改善箇所説明図

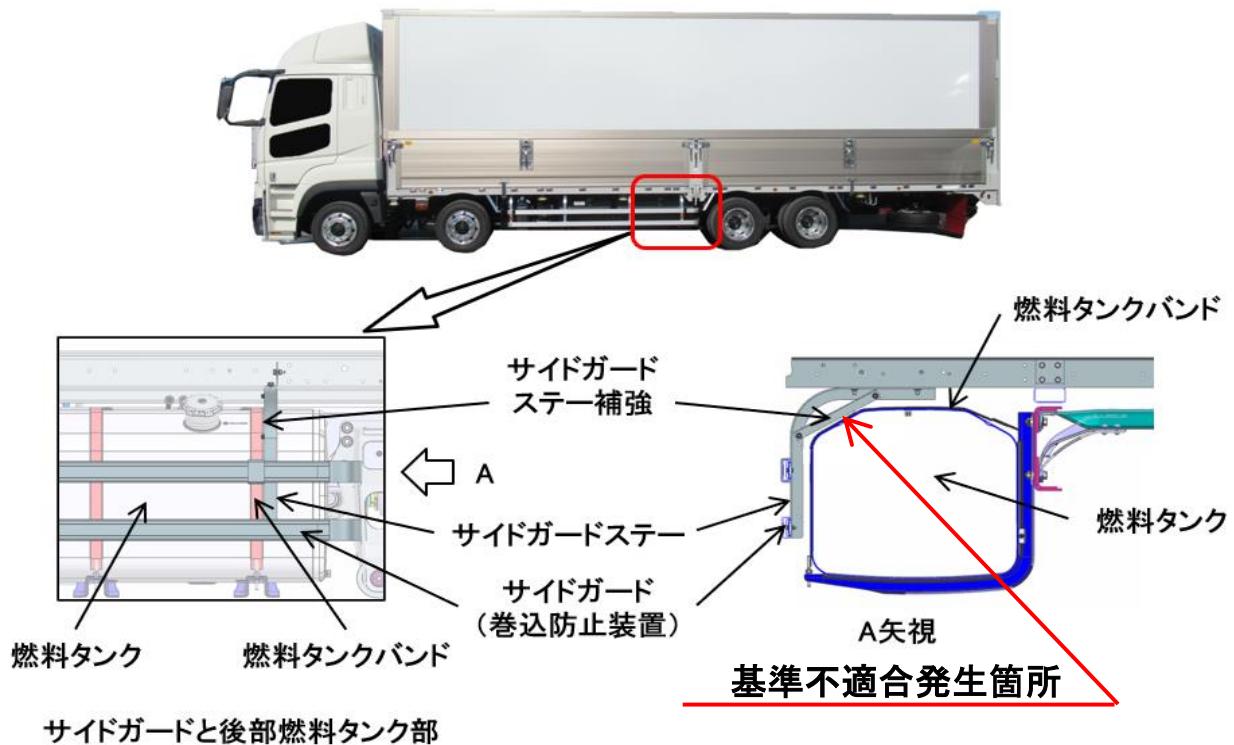
サイドガード(巻込防止装置)において、設計検討が不十分なため、サイドガードステーの補強部が燃料タンクを固定する燃料タンクバンドに近接しているものがある。そのため、走行中の車両揺動によりサイドガードステー補強部と燃料タンクバンドが干渉し、最悪の場合、燃料タンクバンドが破損し、燃料タンクが脱落して他の交通の妨げになるおそれがある。

全車両、サイドガードステー補強部と燃料タンクバンドのクリアランスを点検し、サイドガードステー補強部が燃料タンクバンドに近接しているものは、サイドガードステーの補強部を対策品に交換する。
